ЗАКЛЮЧЕНИЕ

о возможности приведения к полной доступности для маломобильных групп населения помещений МБОУ ДО МО г. Краснодар «Детско-юношеский центр», расположенном по адресу: Краснодарский край, г. Краснодар, ул. Захарова, д. 7

Входная группа

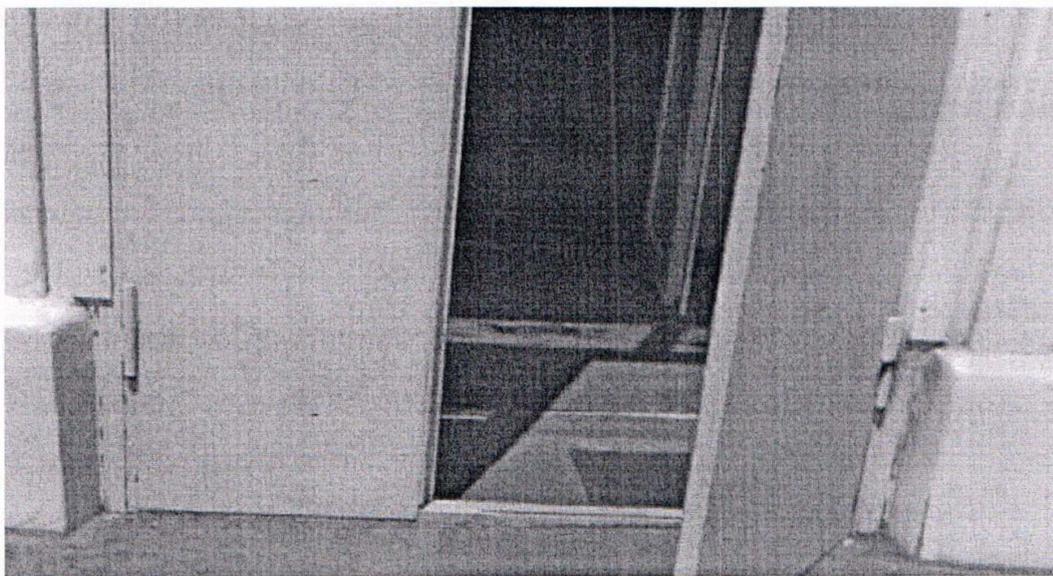
Высота ступени составляет 0,04 м. Ширина крыльца составляет 5,2 м, размеры входной площадки 5,2 x 2 м. Пандус на входной группе отсутствует. Имеется приставка к порожку для сглаживания перепада высоты шириной 1,25 м. В соответствии с СП 59.13330.2020 п.6.1.1 В общественном здании должен быть минимум один вход, доступный для МГН, с поверхности земли. П.6.1.2 В доступных входах в здание (сооружение) следует свести к минимуму разность отметок тротуара и тамбура. При перепаде высот входные площадки кроме лестницы должны иметь пандус. При ширине лестниц на основных входах в

здание 4,0 м и более следует дополнительно предусматривать разделительные двусторонние поручни. **Применение для инвалидов вместо пандусов аппарелей не допускается.**

На крыльце отсутствует маркировка ступени контрастной полосой желтого цвета шириной 100 мм.

- маркировка ступеней контрастной полосой желтого цвета шириной 100 мм. (входная группа, внутренние лестницы);
- обеспечить визуальную, звуковую и тактильную информацию (тактильные пиктограммы, информирующие тактильные таблички для идентификации помещений с использованием рельефно-точечного шрифта Брайля, звуковой информатор с активацией при помощи тактильной кнопки, мнемосхемы помещения и санитарных комнат, тактильные наклейки на поручни).

Кабинеты

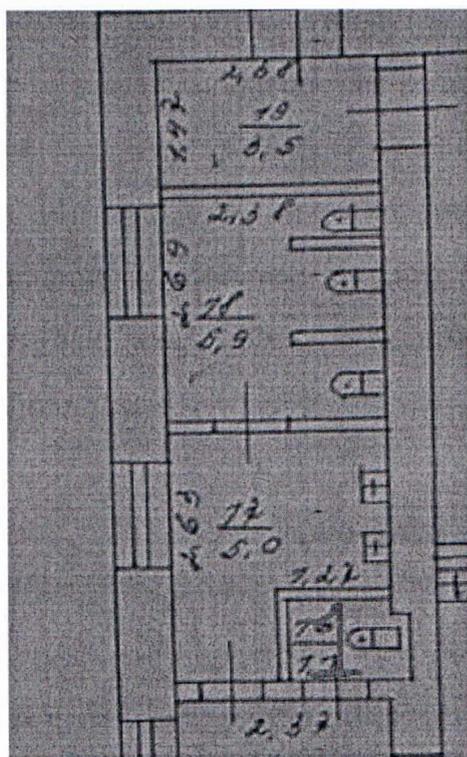
Ширина дверных проемов в кабинеты 0,9 м, перепад высот отсутствует, что соответствует нормативным требованиям СП 59.13330.2020 п. 6.2.4 *Ширина дверных полотен и открытых проемов в стене, а также выходов из помещений и коридоров на лестничную клетку должна быть не менее 0,9 м.*

Кабинеты не обозначены тактильными табличками с дублированием шрифтом Брайля с указанием назначения помещения.

Детская санитарная комната

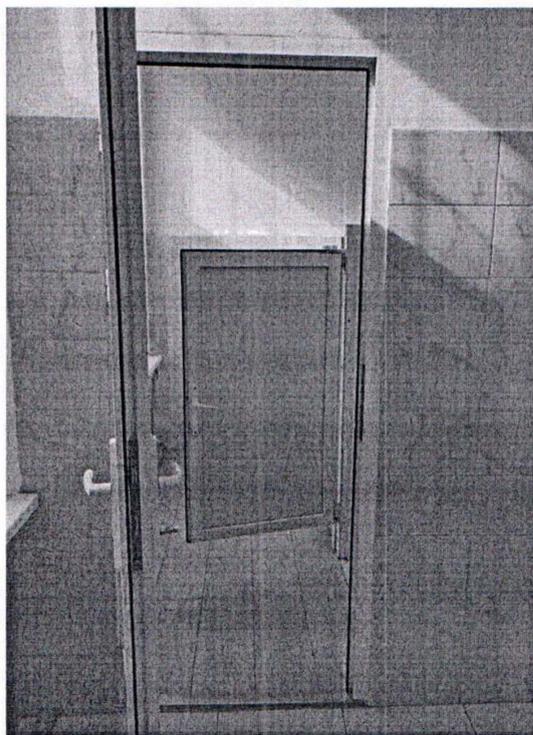
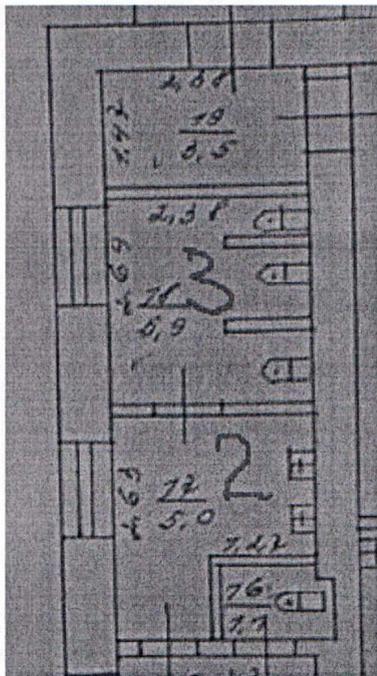
1. Детская санитарная комната не обозначена тактильной пиктограммой, не оборудована кнопкой вызова экстренной помощи, опорными поручнями, отсутствует мнемосхема помещения.

Санитарная комната для посетителей

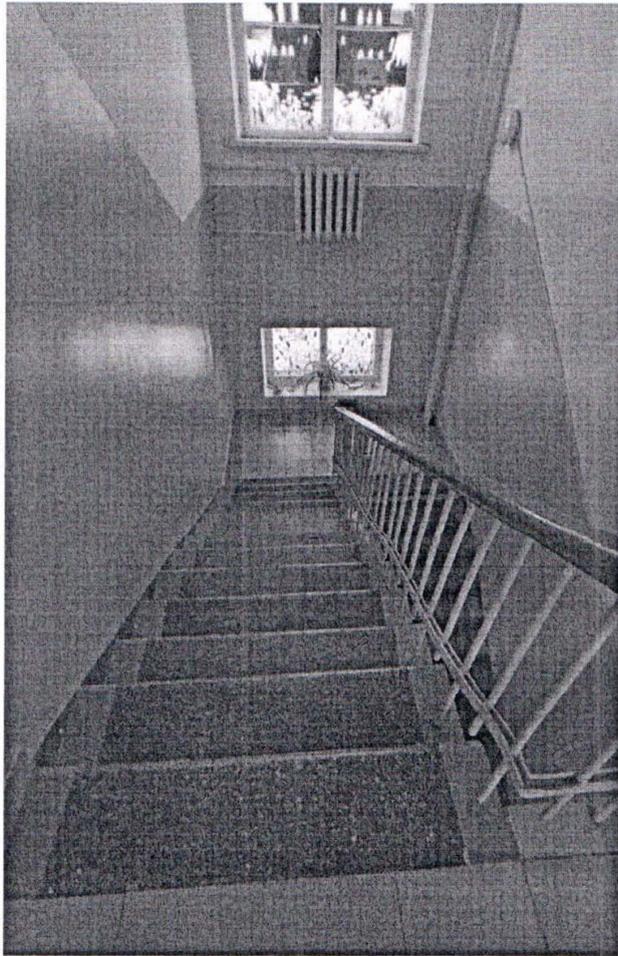
2. Санитарная комната не обозначена тактильной пиктограммой, отсутствует мнемосхема помещения. Санитарная комната состоит из умывальной с двумя раковинами, не оборудованными опорными поручнями, трех отдельных туалетных кабин, не оборудованных опорными поручнями, кнопкой вызова экстренной помощи.

В соответствие с СП 59.13330.2020 п. 6.3.3. В кабине сбоку от унитаза следует предусматривать пространство рядом с унитазом шириной не менее 0,8 м для размещения кресла-коляски, а также крючки для одежды, костылей и других принадлежностей. В кабине должно быть свободное пространство диаметром 1,4 м для разворота кресла-коляски. Двери должны открываться наружу.

Кабины в санитарно-бытовых помещениях должны иметь размеры в плане не менее 1,7 × 2,2 (п.6.3.7. таблица 6.1.).
